Dijkverbetering Saeftinghe 2

erratum

Dossier : X1675-01-001
Project : Ontwerp dijkvak Saeftinghe 2
Betreft : Erratum bij ontwerpnota Dijkverbetering Saeftinghe 2

Ons kenmerk : WG-SE20060159
Datum : 31 januari 2006

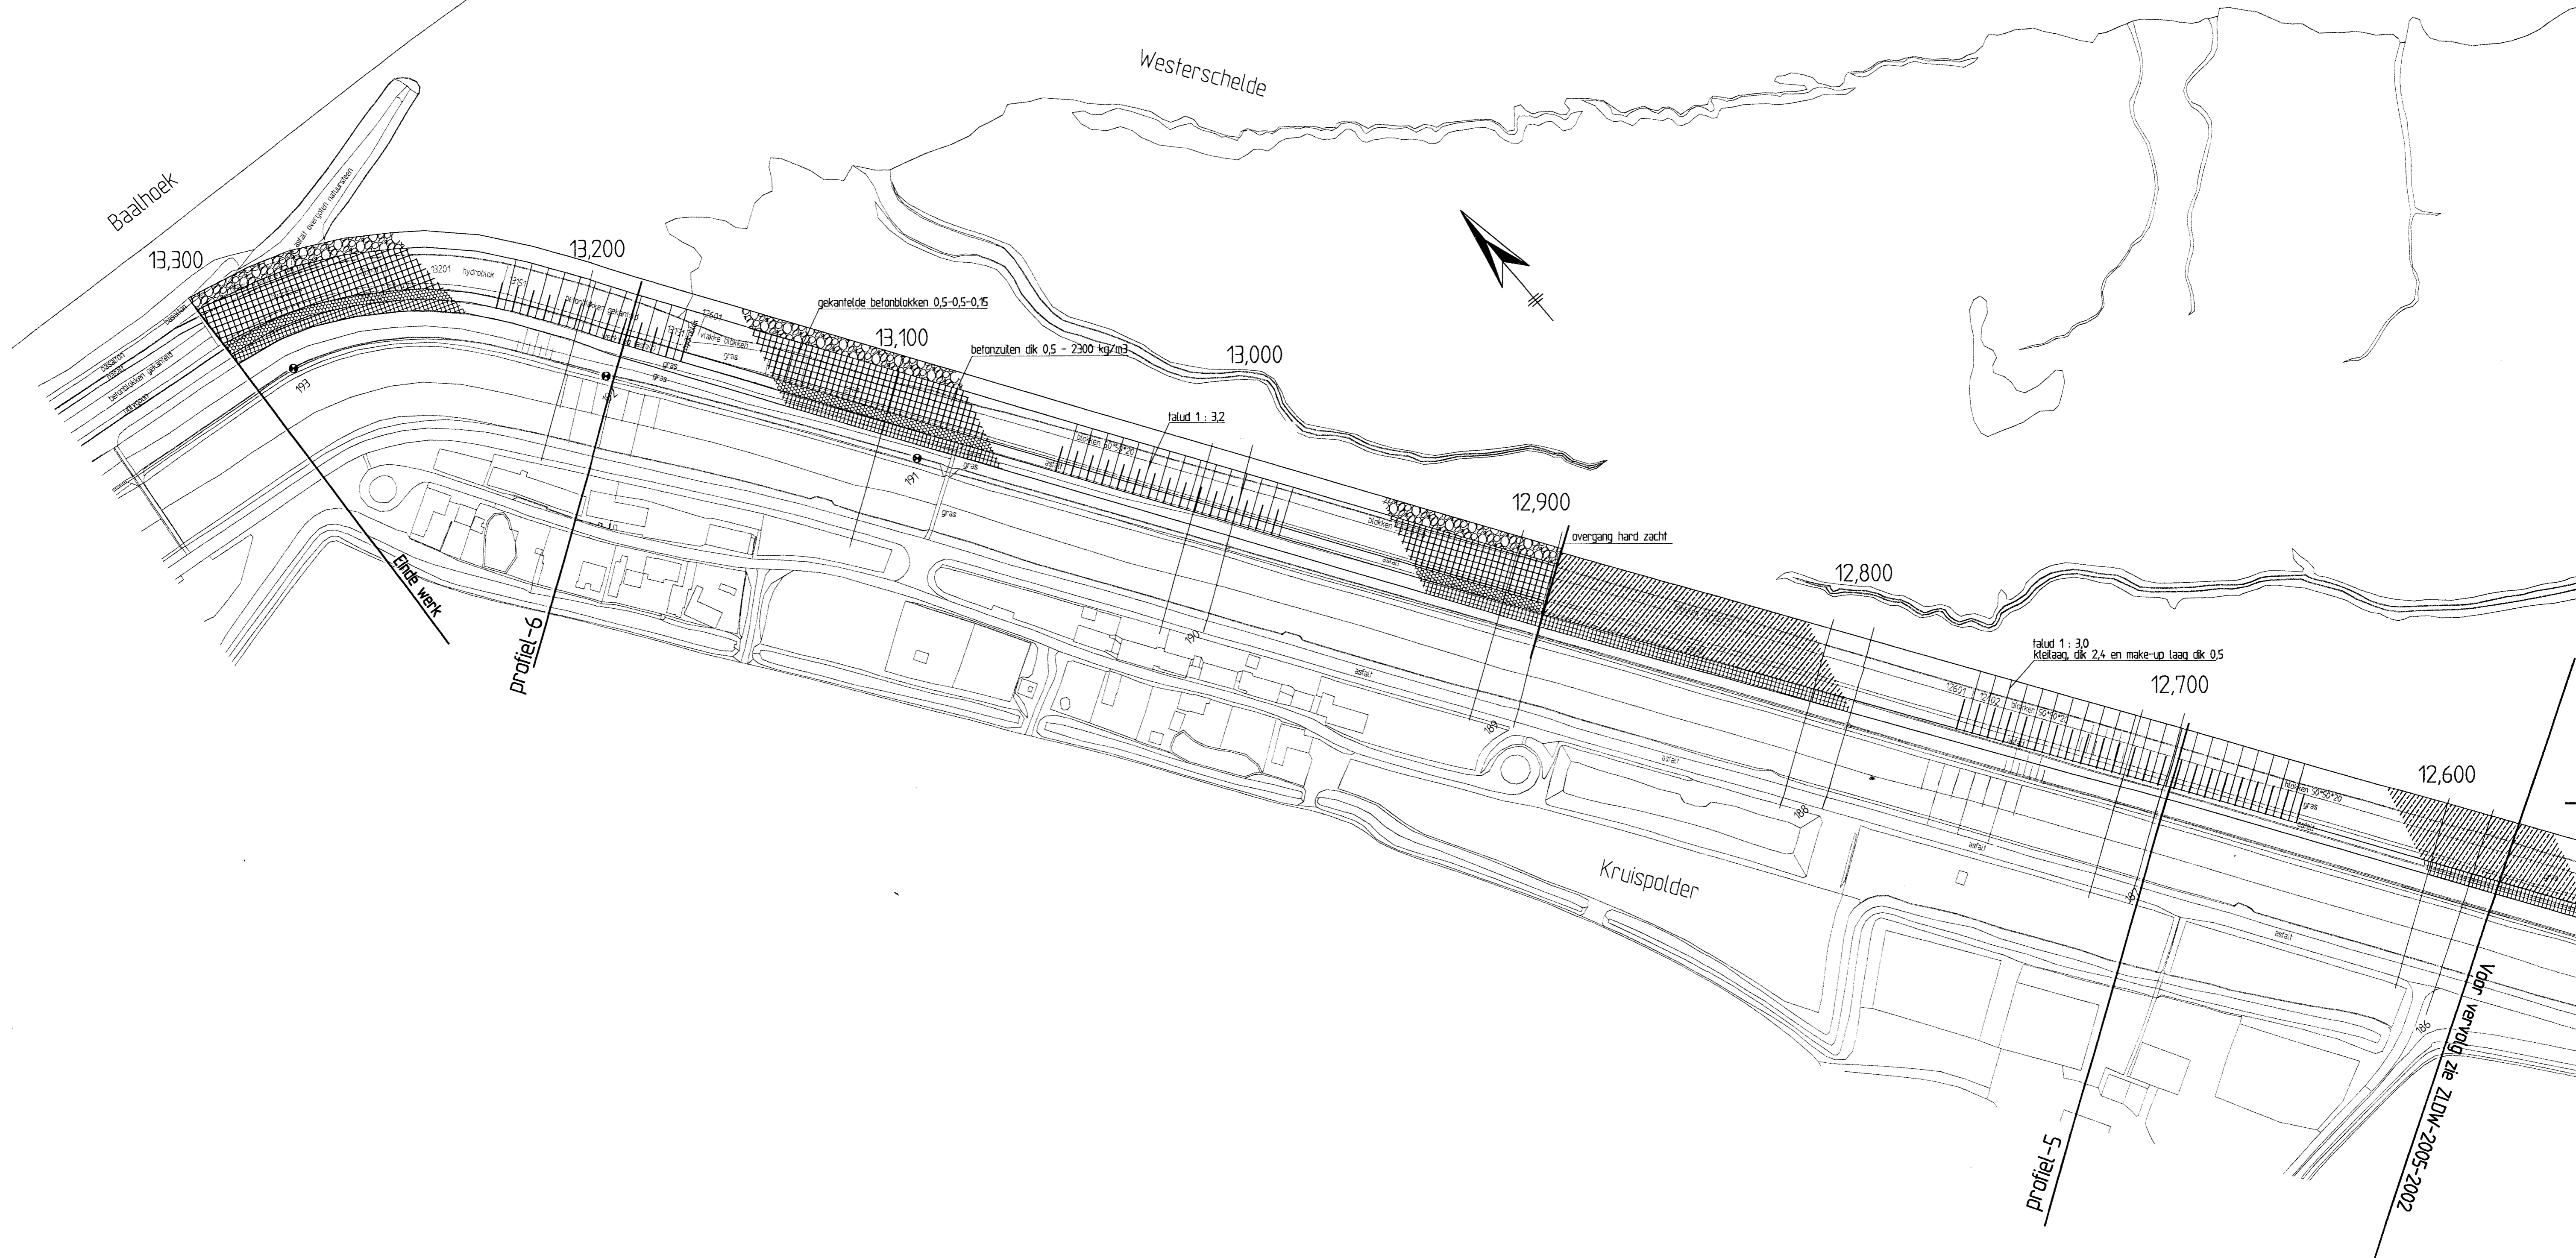
nr. 2005-2003 Ten aanzien van de taludarcering op de kop van de havendam, deze dient ook in het noordelijke vlak (betonzuilen) en het gedeelte met de overlaging door te lopen. De schijnbare horizontale vlakscheiding in de bekleding met betonzuilen ter hoogte van de overlaging is niet aanwezig. In de nota zijn de taludhellingen van de havendam opgenomen.
